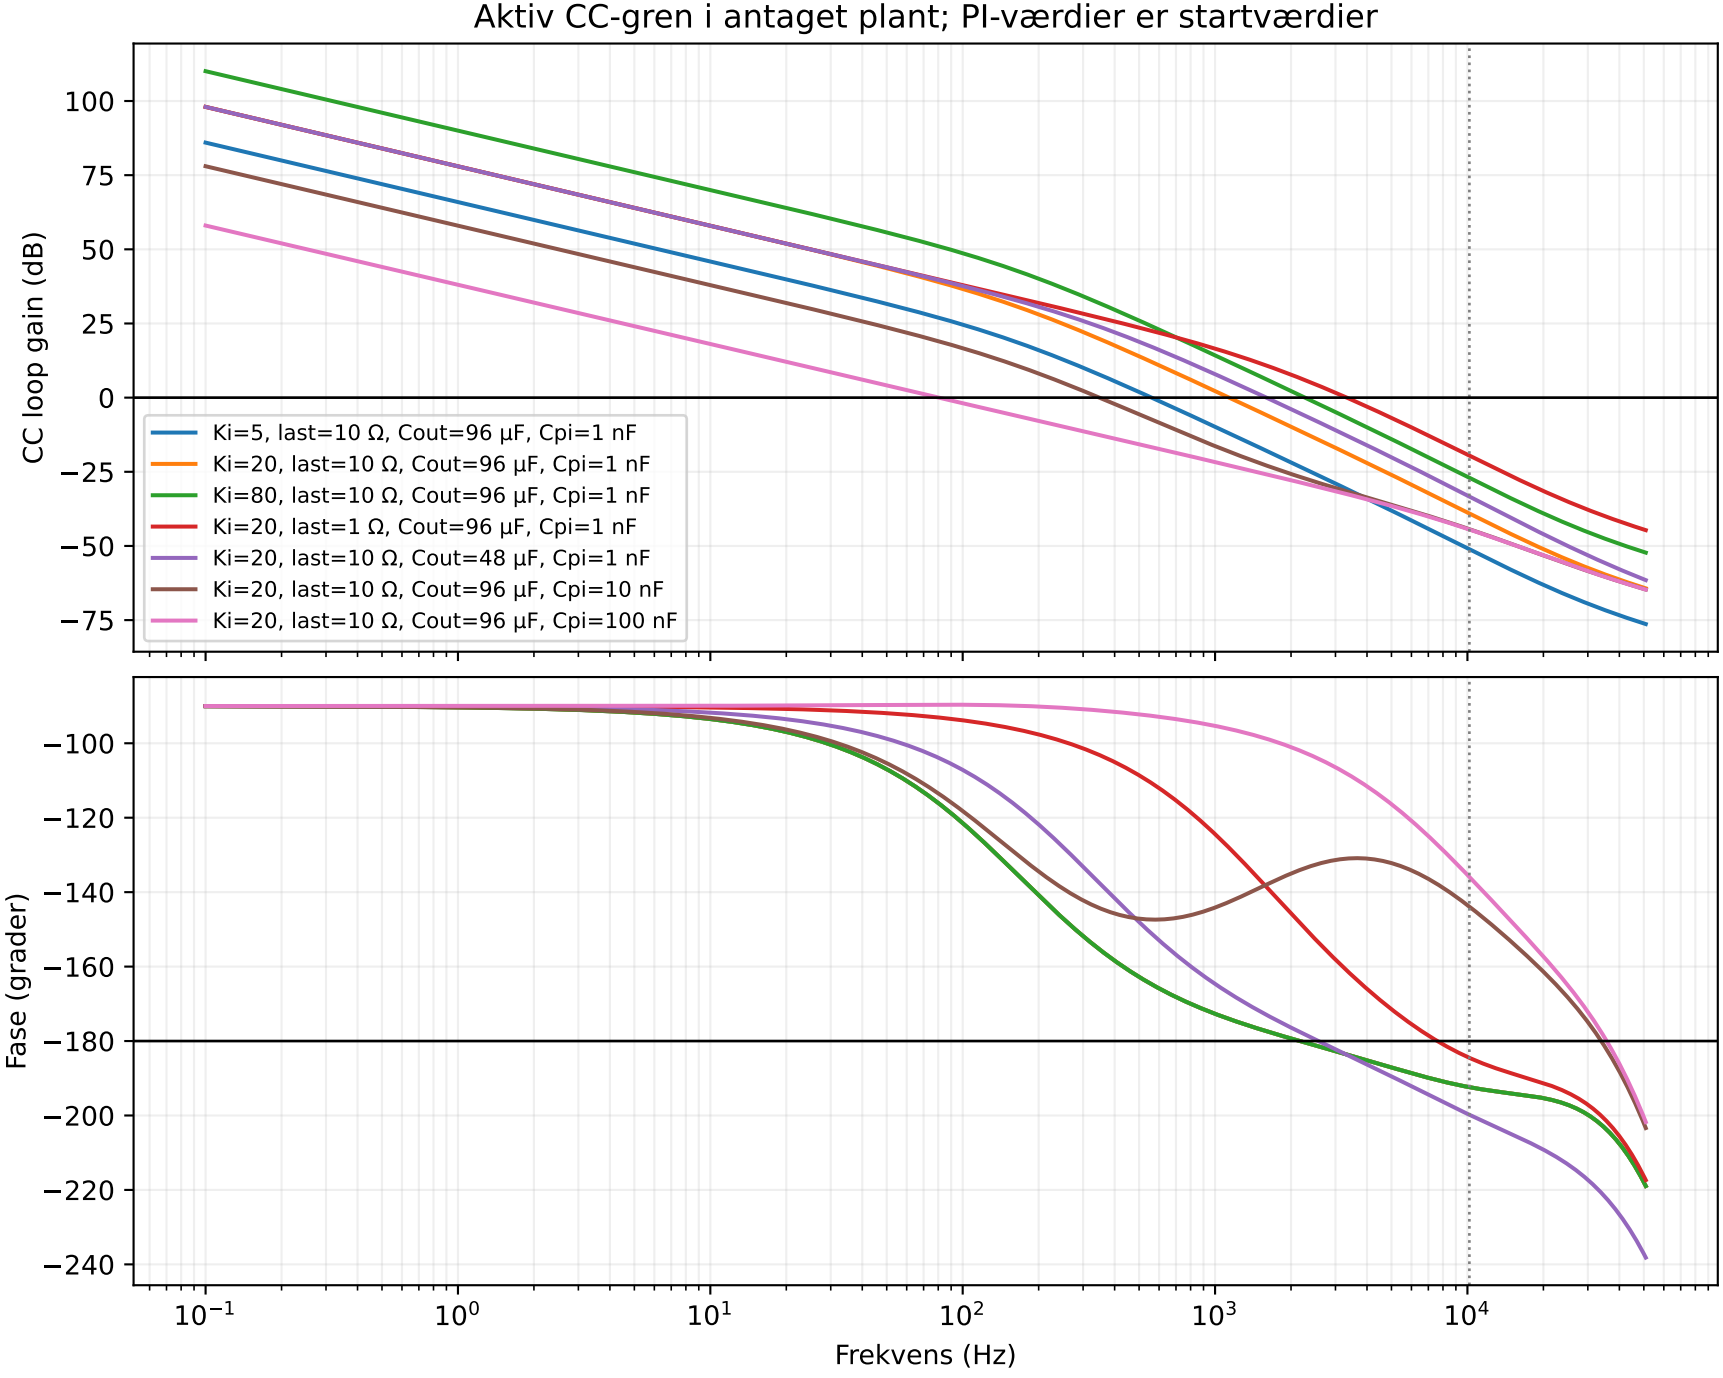
Ideal opamp/diode-clamp; windup, CC/CV-skift og faktisk ITH-gain er udeladt. Ingen stabilitetsgodkendelse.
